AVD. <b>P</b>	<b>9</b>	GRUPP 92
BETR. Kylanläggning 140, 164		NR 5
		DATUM Juni 76

## Service meddelande

### Åtgärd vid kompressormontering

VOLVO  
112 021

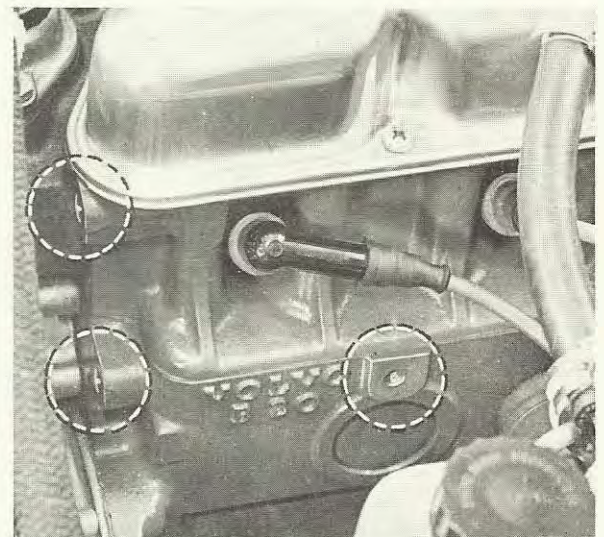
För att eliminera risken att kompressorkonsolen lossnar från motorn, måste all färg tas bort från konsolens och motorns anliggningsytor, innan monteringen.

Avlägsna all färg på anliggningsytorna inom de markerade områdena.
